Zienswijzennota ontwerpbestemmingsplan Vuren, Zijl 2.

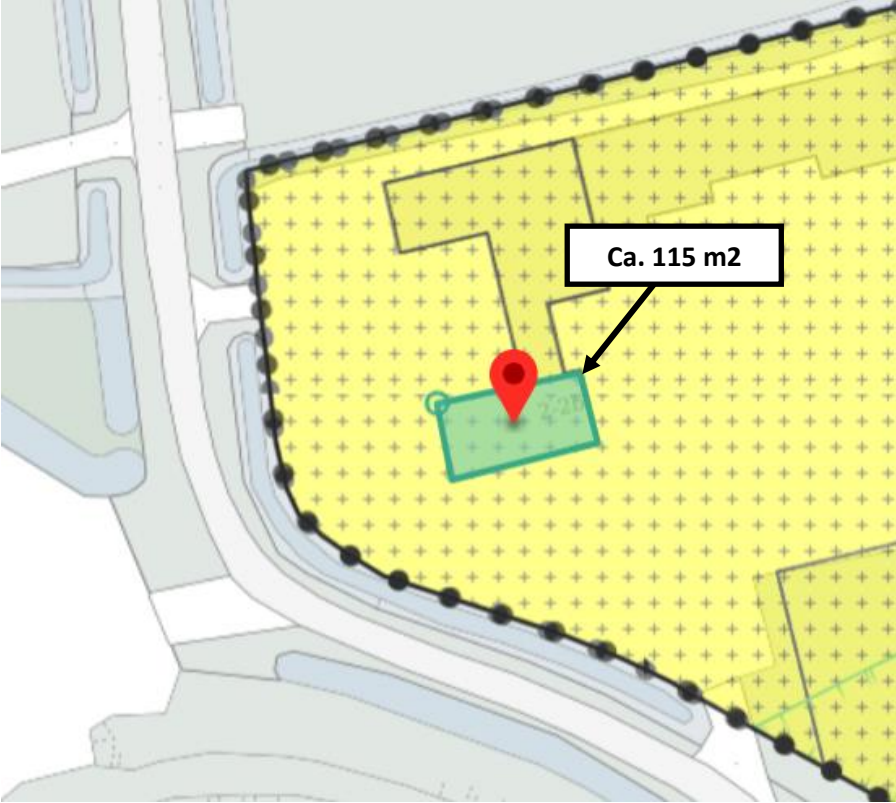
Ten aanzien van de opmerking dat op het perceel van de bestaande hoofd woning buiten het bouwvlak, maximaal **275 m²** mag worden gerealiseerd aan bijbehorende bouwwerken, is onjuist.

In het bestemmingsplan 'Vuren, Zijl 2' is er vanuit gegaan dat uitsluitend de hoofdwoning aan de voorzijde van het perceel wordt gezien als het hoofdgebouw. De overige aangebouwde bebouwing (o.a. garage) betreffen bijbehorende bouwwerken (**zie de afbeeldingen op bijlage 2**).

In de bestaande situatie is er daarmee reeds ca. 250 m² aan bijbehorende bouwwerken aanwezig. Buiten het bouwvlak mag er dus nog maximaal ca. 25 m² aan bijbehorende bouwwerken worden gebouwd. Het is dus een onjuiste conclusie dat er buiten het bouwvlak nog 275 m² aan bijgebouwen/opstallen mag worden gerealiseerd.
